S a t z u n g

zur Änderung der in Anlage 1 und Anlage 2 aufgeführten Bebauungspläne hinsichtlich der Zulassung von Dachaufbauten

GROBE KREISSTADT HORB A.N.

DACHAUFBAUTEN

§ 2 (1) a. SATTELDACHGAUBE
(giebelständige Gaube)

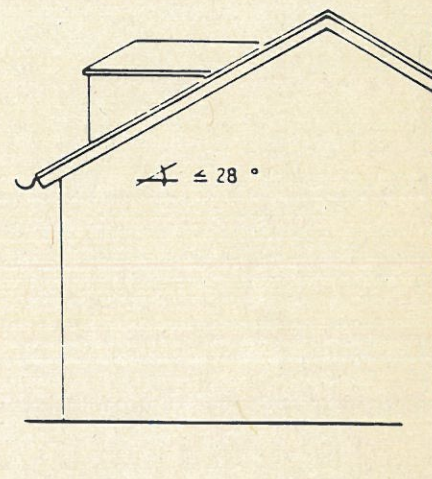
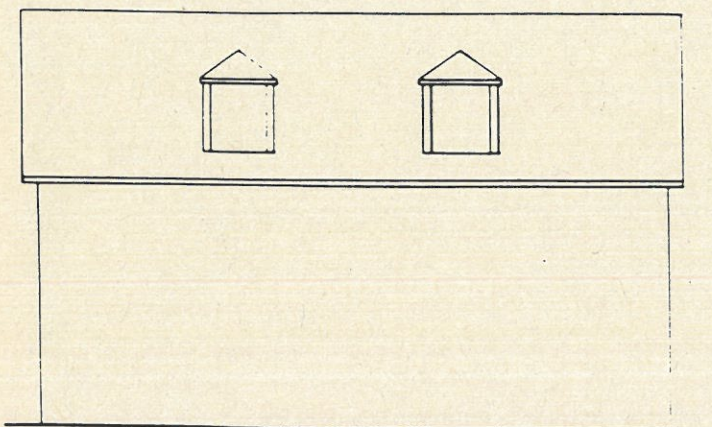
Folgende Dachaufbauten sind ab einer Dachneigung von einschließlich 28° entsprechend den beigefügten Systemskizzen zulässig:

- a) Giebelständige Gauben mit Sattel- und Walmdach,
- b) Dreiecksgauben.

§ 2 (2) a. SCHLEPPGAUBEN

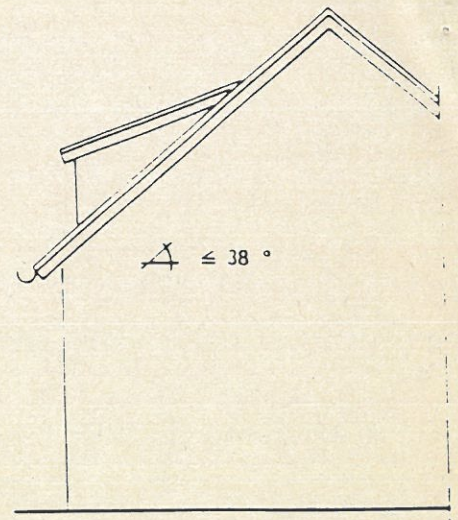
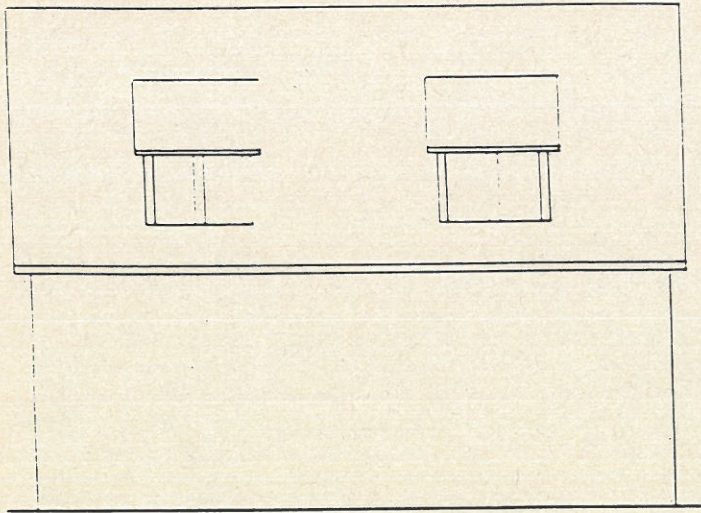
Ab einer Dachneigung von einschließlich 38° sind auch folgende Dachaufbauten entsprechend den beigefügten Systemskizzen zulässig:

- a) Schleppgauben und
- b) deren abgewandelte Sonderform wie Ochsenaugengauben und Fledermausgauben.

§ 3 (4) und (5)

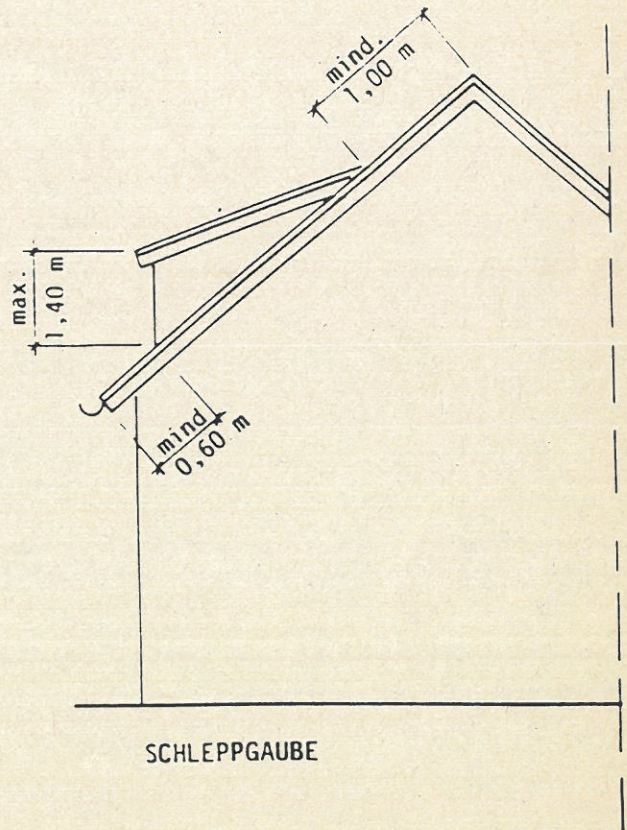
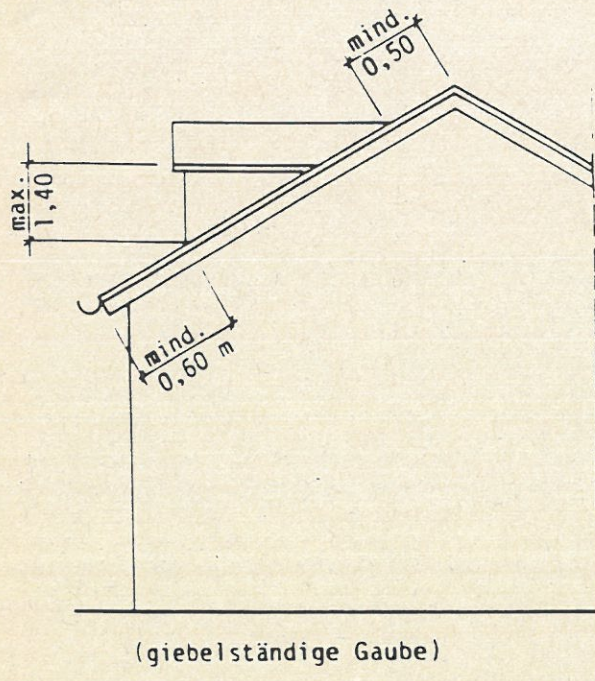
Der Abstand des Anschnittes zur Traufe muß mindestens 0,60 m umfassen.

- (5) Der Anschnitt des Gaubendaches mit dem Hauptdach muß
 - a) bei Schleppgauben mindestens 1 m
 - b) bei giebelständigen Gauben mindestens 0,5 man der Dachhaut gemessen unter dem Hauptfirst liegen.
- (6) Die Dachneigung der giebelständigen Gauben, mit Ausnahme der Dreiecksgauben, darf von der Dachneigung des Hauptdaches maximal 5° abweichen.
- (7) Die Ortgangseiten der Dreiecks- und giebelständigen Gauben müssen gleichschenkelig sein.
- (8) Es dürfen auf einer Dachfläche nur Dachaufbauten gleicher Art und Größe hergestellt werden. Dachaufbauten und Dachflächenfenster auf einer Dachfläche sind nicht zulässig.
- (9) Die Gauben sind in Material und Farbe wie das Hauptdach einzudecken. Seiten- und Stirnflächen sind in Farbe und Material der Dachdeckung des Hauptdaches anzupassen oder mit Holz zu verkleiden oder mit einem Putz zu versehen.
